質 疑 回 答 書

工事名又は業務名
吹田市立武道館受変電設備及び中央監視設備改修工事

質 疑 事 項 (図面番号: E-05 番 仕様書: _____ 頁 設計図書: _____ 頁)

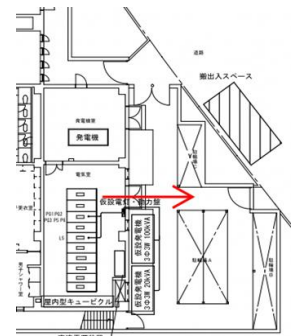
単線結線図内には ※印は記載がありますが、
※1、※2、※3 が図面に記載がありません。
※の意味をご教示ください。
また、※1、※2、※3 は単線結線図のどこに該当するのかご教示ください。

※1 MCCBは全てAL接点付、一括警報を中央監視盤に表示

※2 LBS 保護アクリルカバー (扉寸法取付)

※3 ※の計器類は変換器付 (各盤内)

太線部の機器が対象です。
